Frå: Hanne Marie Evensen
Send: fredag 19. august 2022 08:20
Til: Torbjørn Romarheim
Emne: SV: sak 22/3122, 217/43 Fasade hytte

Emne: sak 22/3122, 217/43 Fasade hytte

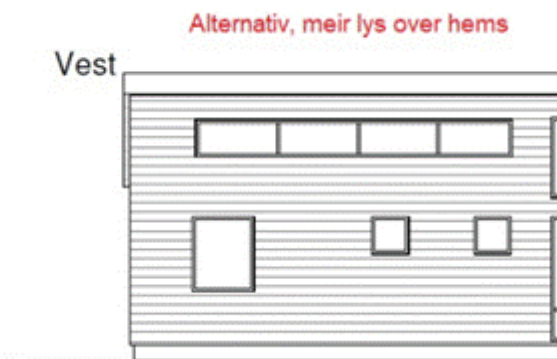
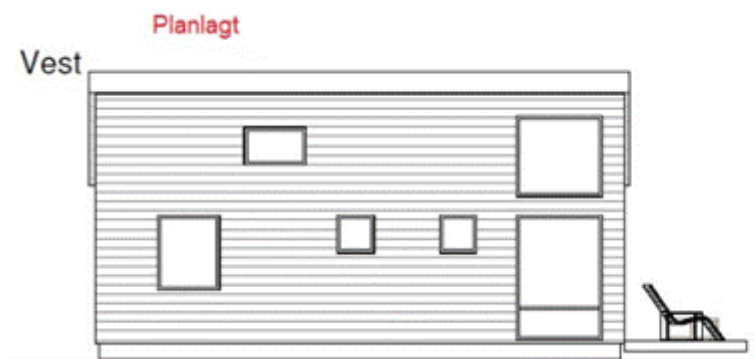
Som et tredje alternativt kan vi endre ett stk. vinduet til to stk. vinduer som skissert i bilde og fortsatt oppnå kundens behov.

Ansvarlig søker- og tiltakshavers vurdering er at planlagt fasadeendring, som gjelder endring av ett lite vindu til ett stort, vil kunne defineres som mindre fasadeendring som ikke bryter med bygningens eksteriørkarakter.

Vi ber kommunen ta en ny vurdering på om fasadeendring som skissert i bildet under vil være søknadspliktig, eller om endringen kan gjøres kun ved innsending av nye fasadetegninger ved søknad om ferdigattest...

I samband med det ser vi at det kunne vore bra med litt meir lysinnslepp over hemsen.

Hytta er relativt liten og det kan hjelpe på romkjensla, men det vil kreve fleire og breiare vindauge på hemsen.

Kan du sjå på skissa eg legg ved og vurdere om dette er noko vi kan gjere utan søknad?

Jeg har avklart med leder og kommunen vurderer at det fortsatt er søknadsplikt å endre vinduene slik du ønsker.

Lovgiver har tatt konkret stilling til enkelte tiltak som ikke krever søknad dersom alle vilkår er oppfylt, som f.eks. garasje under en viss størrelse. Fasadeendring der du skal sette inn flere vinduer krever søknad.
